伊方発電所 原子炉施設保安規定変更認可申請について

安全保護系ロジック盤の取替に伴う変更

令和3年7月15日

四国電力株式会社

図1. 取替前の回路イメージ図

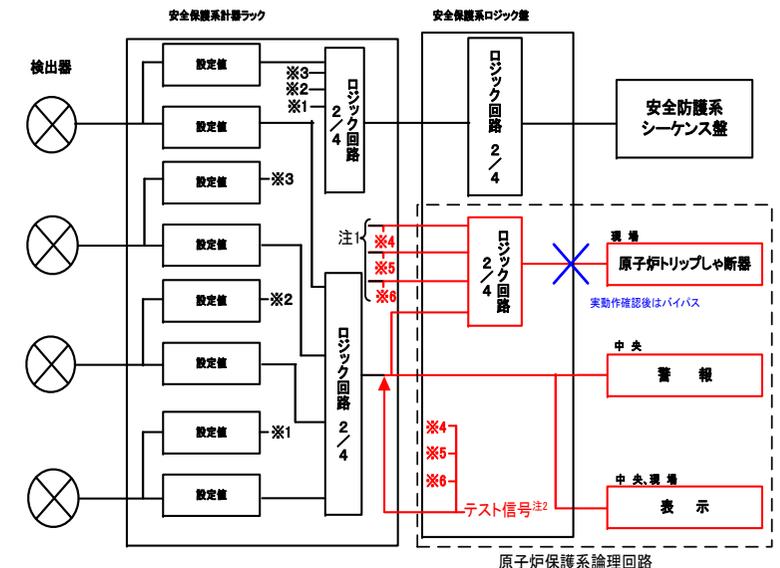
- ✓ ロジック盤には、原子炉保護系論理回路の定期点検時に原子炉トリップ信号(テスト信号)の発信によって原子炉トリップしゃ断器が実動作することを防ぐため、原子炉トリップしゃ断器への原子炉トリップ信号を除外するバイパススイッチを設置している。
- ✓ ロジック盤取替前は、原子炉トリップ信号と工学的安全施設作動信号のバイパス回路が共通であったため、原子炉トリップ信号に加えて、工学的安全施設作動信号も一括でバイパスされる設備構成となっていた。
- ✓ ロジック盤取替後は、原子炉トリップ信号と工学的安全施設作動信号それぞれにバイパス回路を個別に設けることで、原子炉トリップ信号と工学的安全施設作動信号の各出力信号を個別にバイパスできる設備構成とする。

- ✓ 取替前の定期点検は、ロジック回路上段へテスト信号を模擬入力し、ロジック回路と原子炉トリップしゃ断器が動作することを確認する。
- ✓ ロジック回路上段へ入力するテスト信号は、21種類ある。
- ✓ 原子炉トリップしゃ断器の健全性を確認するため、代表1種類のテスト信号により原子炉トリップしゃ断器を実動作させる。
- ✓ 原子炉トリップしゃ断器の実動作を確認後は、残り20種類のテスト信号による原子炉保護系論理回路の健全性を警報、表示により確認する。この際、原子炉トリップしゃ断器の健全性は既に確認していることから、原子炉トリップ信号の発信によって原子炉トリップしゃ断器が実動作することを防ぐため、原子炉トリップしゃ断器への原子炉トリップ信号をバイパスし、テスト信号(残り20種類)によるロジック回路の健全性を確認する。
- ✓ 取替後の定期点検においても、試験方法に変更はない。

3. ロジック盤取替に伴う変更内容

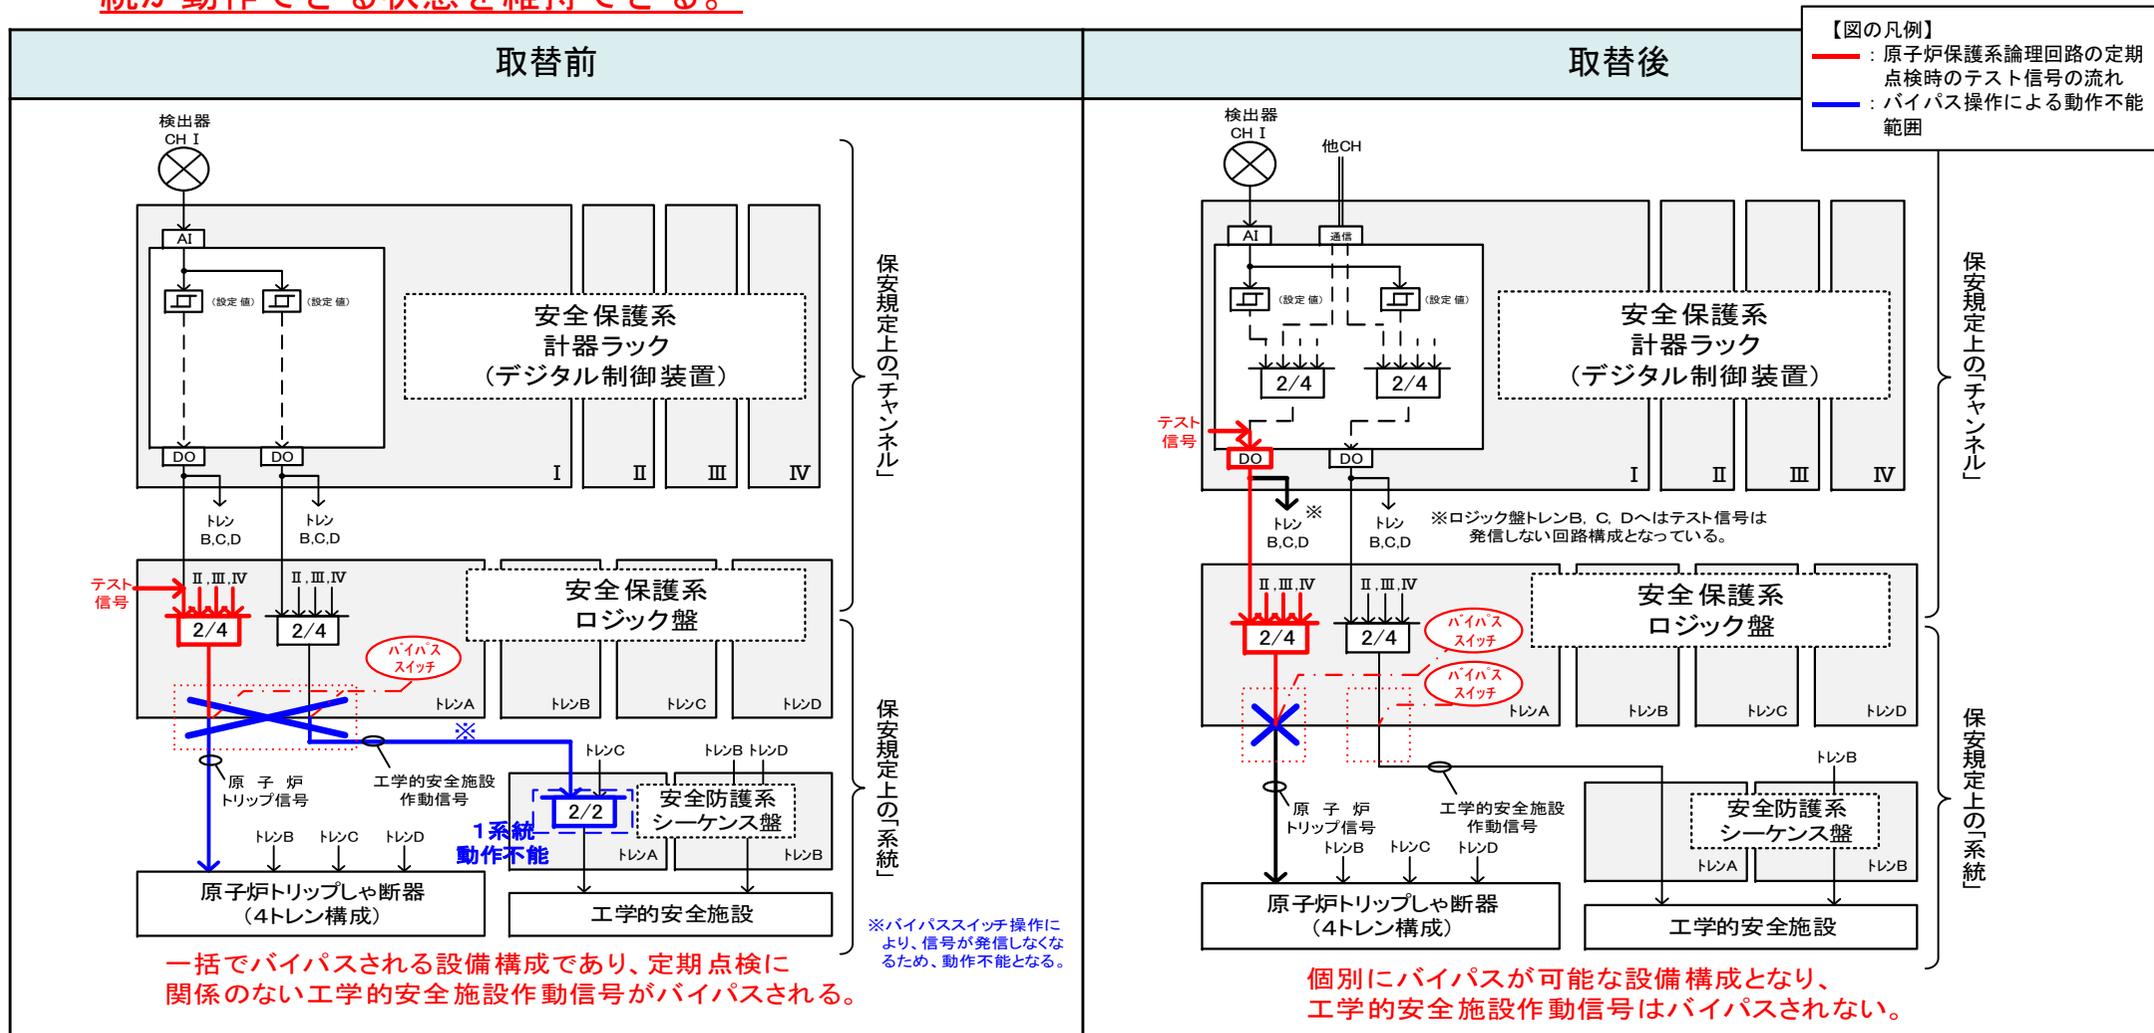
- ✓ 原子炉保護系論理回路の定期点検時において、ロジック盤取替前は原子炉トリップ信号をバイパスしたことにより、工学的安全施設作動信号も一括でバイパスされるため、定期点検時においては、工学的安全施設等作動計装の2系統のうち1系統が動作不能となることから、残り1系統が動作可能であることを条件に、2時間に限り定期点検のための1系統動作不能が許容されていた。
- ✓ ロジック盤取替後は原子炉トリップ信号と工学的安全施設作動信号の各出力信号を個別にバイパスでき、工学的安全施設作動信号の論理回路がバイパスされないため、定期点検時においても工学的安全施設等作動計装の2系統が動作できる状態を維持できる。

以上より、保安規定第33条表33-3工学的安全施設等作動計装について、原子炉保護系論理回路の定期点検時において所要系統数を満足できないことから注釈にて除外していたが、更新後は2系統が動作できる状態を維持できることから注釈を削除する。変更内容について以下に代表例を示す。

変更前					変更後				
表33-3 工学的安全施設等作動計装					表33-3 工学的安全施設等作動計装				
機能	設定値	適用モード	所要チャンネル・系統数	所要チャンネル条件	機能	設定値	適用モード	所要チャンネル・系統数	所要チャンネル条件
1. 非常用炉心冷却系作動					1. 非常用炉心冷却系作動

a. 非常用炉心冷却系作動論理回路	—	モード1, 2, 3および4	2系統 ^{※24}	A. 1系統が動作不能である場合 B. 条件Aの措置を完了時間に達成できない場合	a. 非常用炉心冷却系作動論理回路	—	モード1, 2, 3および4	2系統	A. 1系統が動作不能である場合 B. 条件Aの措置を完了時間に達成できない場合

b. 手動起動	—	モード1, 2, 3および4	2	A. 1チャンネルが動作不能である場合 B. 条件Aの措置を完了時間に達成できない場合	b. 手動起動	—	モード1, 2, 3および4	2	A. 1チャンネルが動作不能である場合 B. 条件Aの措置を完了時間に達成できない場合
c. 格納容器圧力高(高1)	0.034MPa[gage]以下	モード1, 2および3	4 ^{※25}	A. 1チャンネル(バイパスしたチャンネルを除く)が動作不能である場合 B. 条件Aの措置を完了時間に達成できない場合	c. 格納容器圧力高(高1)	0.034MPa[gage]以下	モード1, 2および3	4 ^{※24}	A. 1チャンネル(バイパスしたチャンネルを除く)が動作不能である場合 B. 条件Aの措置を完了時間に達成できない場合

d. 原子炉圧力異常低	11.36MPa[gage]以上	モード1および2(P-6以上)	4 ^{※25}	A. 1チャンネル(バイパスしたチャンネルを除く)が動作不能である場合 B. 条件Aの措置を完了時間に達成できない場合	d. 原子炉圧力異常低	11.36MPa[gage]以上	モード1および2(P-6以上)	4 ^{※24}	A. 1チャンネル(バイパスしたチャンネルを除く)が動作不能である場合 B. 条件Aの措置を完了時間に達成できない場合
<p>※24: 原子炉保護系論理回路の機能確認時においては、残り1系統が動作可能であることを条件に、2時間に限り、1系統をバイパスすることができる。この場合、バイパスした系統を動作不能とはみなさない。</p> <p>※25: 残り3チャンネルが動作可能であることを条件に、1チャンネルをバイパスすることができる。この場合、バイパスしたチャンネルを動作不能とはみなさない。</p> <p>※26: 残り3チャンネルが動作可能であることを条件に、1チャンネルをバイパスする措置を行うことができる。</p>					<p>※24: 残り3チャンネルが動作可能であることを条件に、1チャンネルをバイパスすることができる。この場合、バイパスしたチャンネルを動作不能とはみなさない。</p> <p>※25: 残り3チャンネルが動作可能であることを条件に、1チャンネルをバイパスする措置を行うことができる。</p>

適用開始時期の考え方

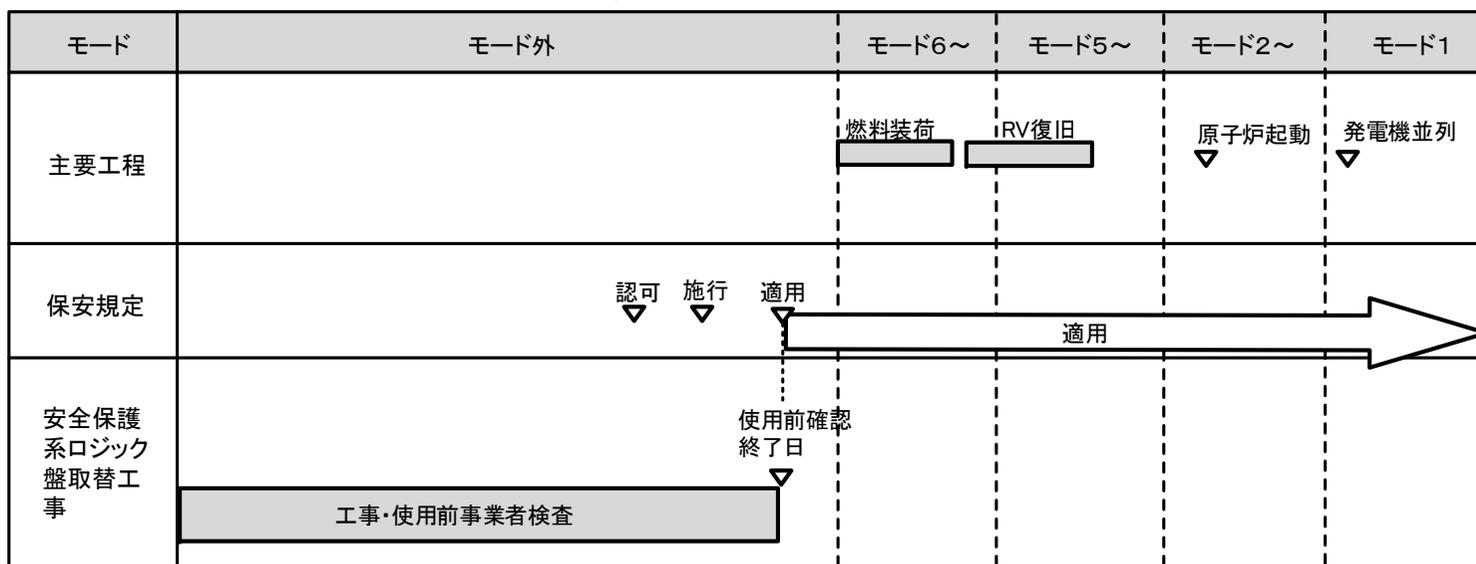
- ✓ ロジック盤取替により、原子炉保護系論理回路に係る定期点検時におけるロジック盤のバイパス時に、原子炉トリップ信号と工学的安全施設作動信号の各出力信号を個別にバイパスできる設備構成となるため、ロジック盤取替に伴う使用前確認終了日以降に適用を開始する。

2 この規定施行の際、使用前事業者検査の対象となる設備に係る規定については、安全保護系ロジック盤取替工事の計画に係る使用前確認終了日以降に適用することとし、それまでの間は従前の例による。
